RELATÓRIO DE MELHORIAS

ANTIGA FÁBRICA DE ÓLEO DE SASSAFRÁS - SAFRAMA

Rodovia SC 477 – Salto Donner – Doutor Pedrinho - SC

OUTUBRO/2019

Imagem 5

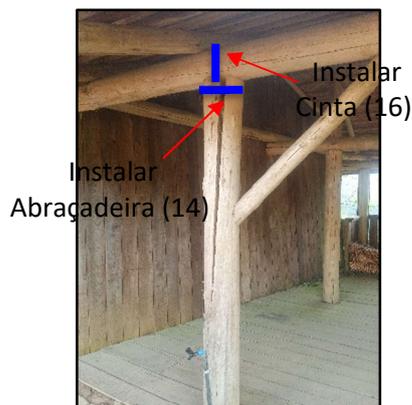
Instalar abraçadeiras e cintas para reforçar estruturas de madeira, evitando e/ou corrigindo rachaduras nos elementos estruturais.

Imagem 16

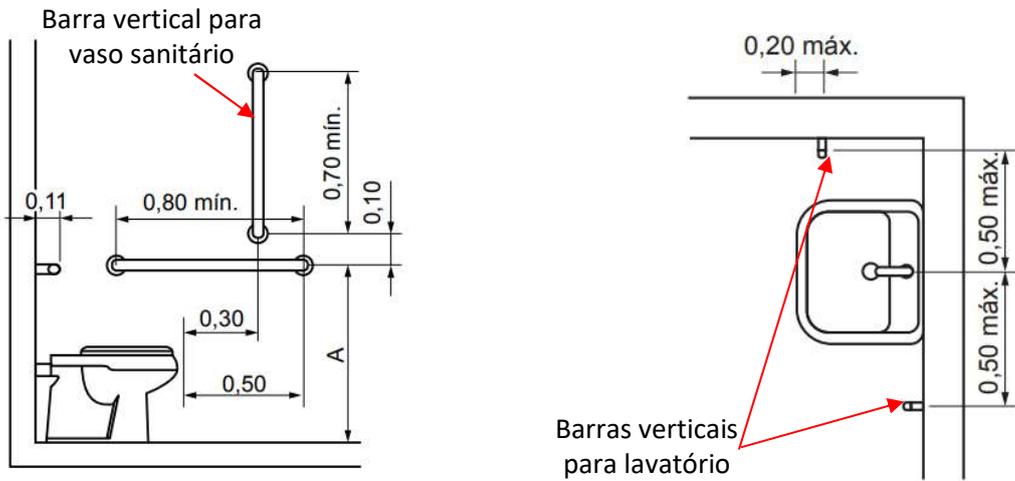
O sanitário acessível necessita a instalação de mais três barras de apoio, para atender a NBR 9050/2015. Uma próxima ao vaso sanitário, instalada na vertical, e outras duas no lavatório.

Imagem 21

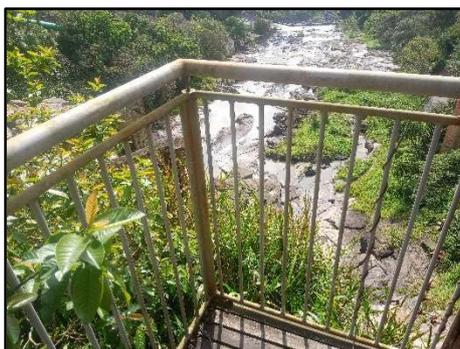
O guarda-corpo do mirante deverá receber lixamento, fundo preparador tipo primer a base epóxi e pintura com tinta protetora, cor grafite.
